新竹縣政府工程查核代表照片表

工程名稱：南山大橋攔河堰取水及橋墩保護設施工程

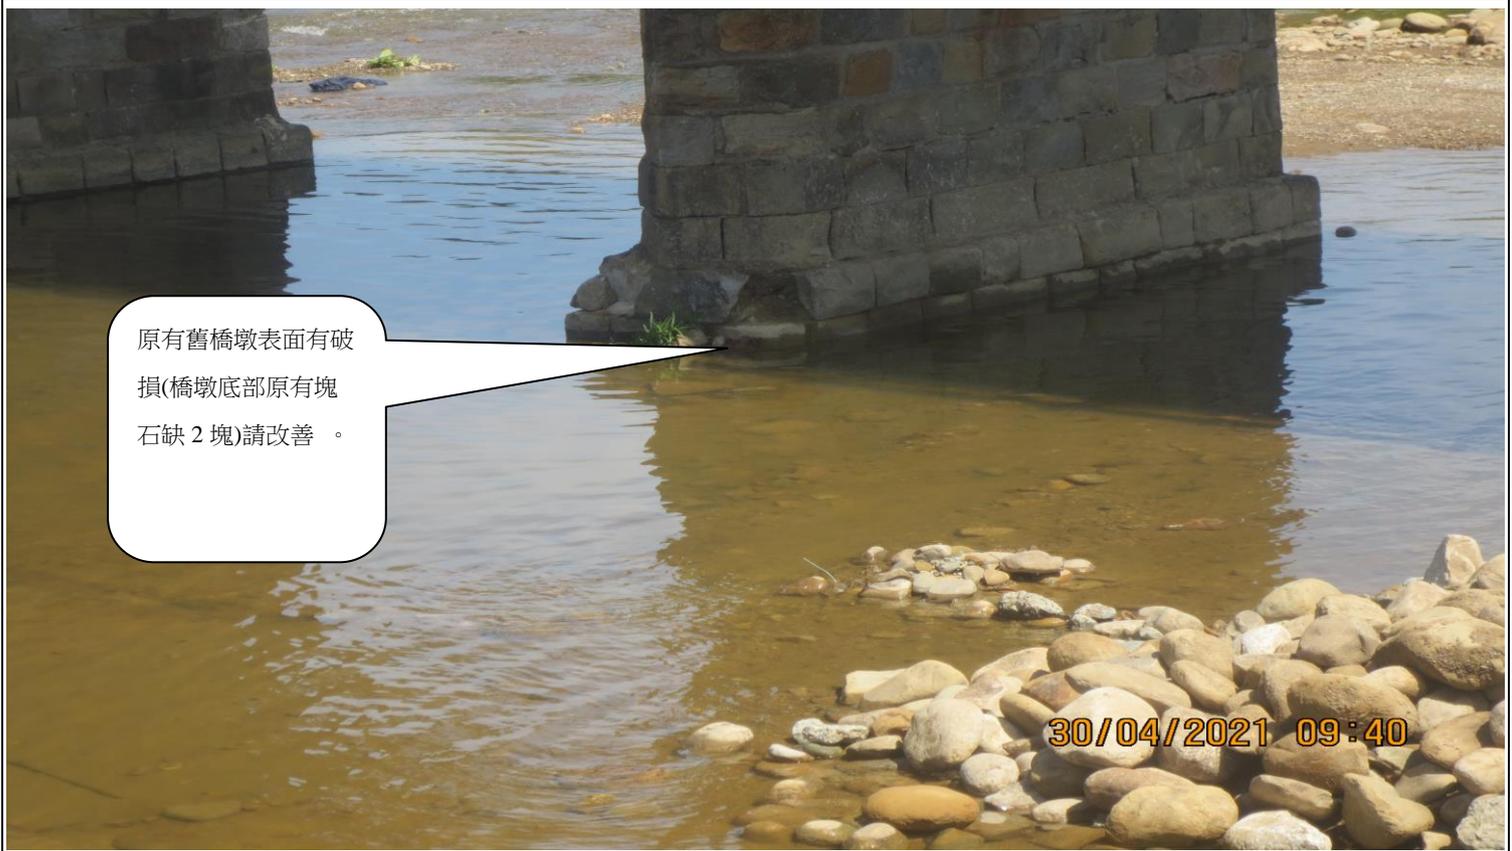
說明	工程告示牌未符合規定，未標示經費及政風單位資料與專任工程人員電話。
----	-----------------------------------
